泊発電所の基準津波に関するコメント回答

(日本海東縁部に想定される地震に伴う津波)

令和3年5月28日
北海道電力株式会社

令和元年9月27日審査会合における指摘事項一覧

既往の知見(5/9) 地質構造に基づいたひずみ集中帯

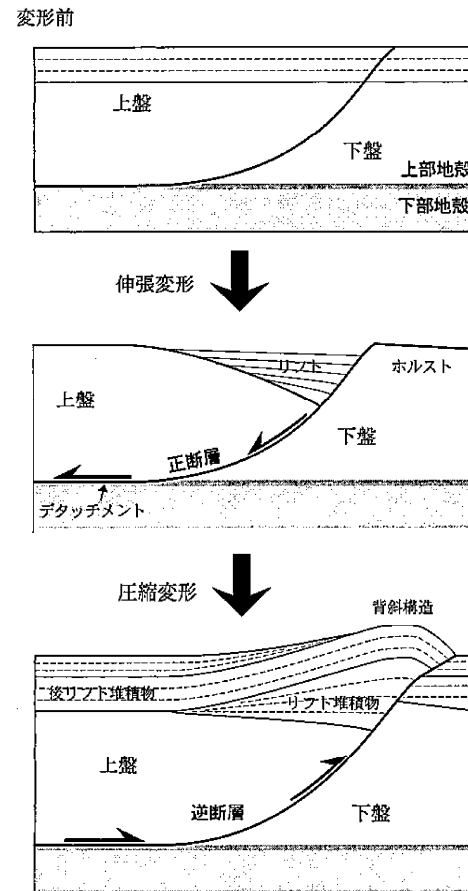
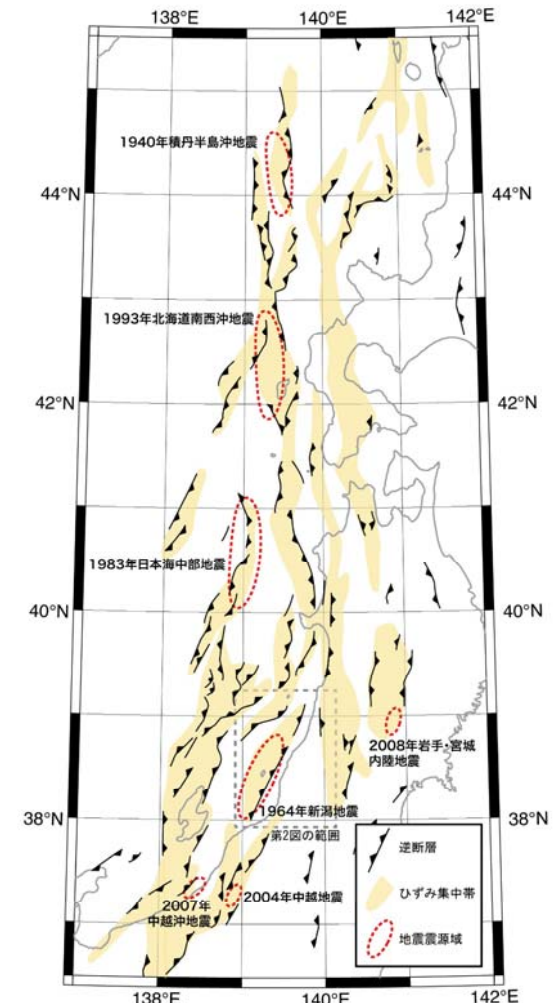
9	資料中に「ホルスト」と記載されているが、断層は確認できているのか。「ホルスト」の記載が文献の引用であるならば、その文献の詳細と事業者の見解を併せて示すこと。	<ul style="list-style-type: none"> ○地形の高まりを「ホルスト」と表現しており、文献の引用ではなく、適切な表現ではないことから、「地形の高まり」に記載を改める。 ○回答内容はP25に掲載。

伸張応力場では上盤が沈降し、堆積盆地(リフト)が形成される。一方、断層の下盤はほとんど変動しないため、相対的な高まり(ホルスト)として残る。伸張応力場から圧縮応力場に転じた場合には、正断層が逆断層として再活動し、堆積盆地を含む上盤が隆起し、非対称な背斜構造が形成される。

【波源位置（複数枚モデル，走向一律 $\pm 2.5^\circ$ ， $\pm 5^\circ$ 変動）】

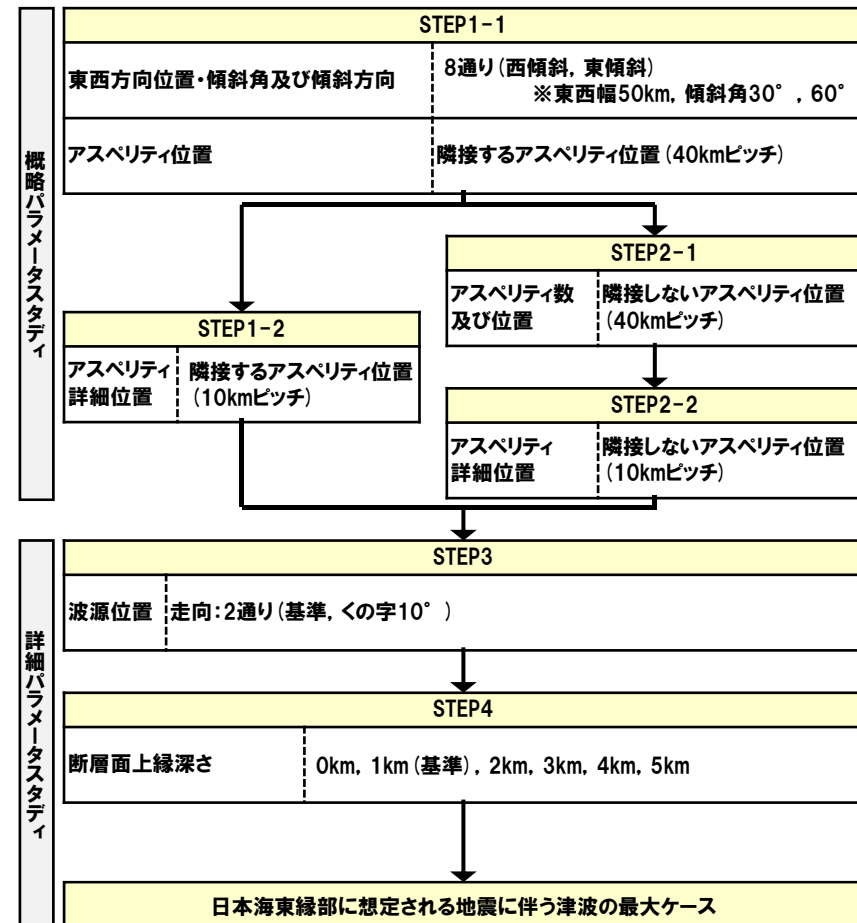
指摘時期	No	指摘事項	説明時期
令和元年9月27日 審査会合	1	敷地前面上昇側における最大水位発生地点については、防潮堤の前面ではなく、敷地北側防潮堤の前面となっており、敷地前面上昇側の水位(10.78m)については何に用いる水位であるか明確になっていない。健全地形における評価地点と、敷地北側防潮堤の損傷を考慮した地形における評価地点については、評価の目的を整理したうえで、それぞれ適切な評価地点として設定するべき。	今後説明予定
	2	防波堤の南側・北側の損傷に加えて敷地北側防潮堤の損傷の組合せについて検討すること。また、日本海東縁部に想定される地震に伴う津波として全体像を示すことができる時期を提示すること。	今後説明予定
	3	土木学会(2016)における1993年北海道南西沖の波源モデルでは、断層面上縁深さ10kmと設定していることを踏まえ、断層面上縁深さを5kmより更に深くした検討が必要ではないか。地震動の評価における F_B-2 断層の評価では、地震発生層の下端を40kmで検討していることから、断層面上縁深さの変動幅を大きくさせた検討をすること。	今回説明
	4	波源位置を東方向へ移動させた場合、津波水位が大きくなることから、東方向へ移動させた場合における設定根拠の説明が必要である。今回示された波源モデルは過去の波源モデルから変わっており、感度の変化も想定されるため、波源位置に関する検討の深掘りが必要である。また、ひずみ集中帯と波源モデルの関係性を改めて整理すること。	今回説明
	5	ひずみ集中帯波源位置の検討において「西傾斜の断層パターン7」を基本として検討しているが、「東傾斜の断層パターン5」については東方向に動かしてもひずみ集中帯から外れないことから、これらの断層パターンについても検討し資料化すること。例えば、断層パターン5の断層面下端を、地震本部におけるひずみ集中帯の東端に設定した場合の検討等をする事。	今後説明予定
	6	過去に実施している発電所を波源とした場合の評価では、同心円状に津波が伝播することから、これらの伝播経路上に波源モデルを配置し、走向を「くの字」にした評価の必要性について検討すること。	今回説明

- 過去に実施している発電所を波源とした場合の評価（逆伝播解析）では、同心円状に津波が伝播し、これらの伝播経路上に波源モデルを配置した場合に津波水位が大きくなることが想定されるため、くの字（北側断層を＋方向，南側断層を－方向）に折り曲げたモデルによる検討を実施している（STEP3）。
- 以上から、複数枚モデル，走向一律 $\pm 2.5^\circ$ ， $\pm 5^\circ$ 変動の検討と比較して、くの字に折り曲げたモデルの方が泊発電所に対して保守的な津波評価になると考えられる。
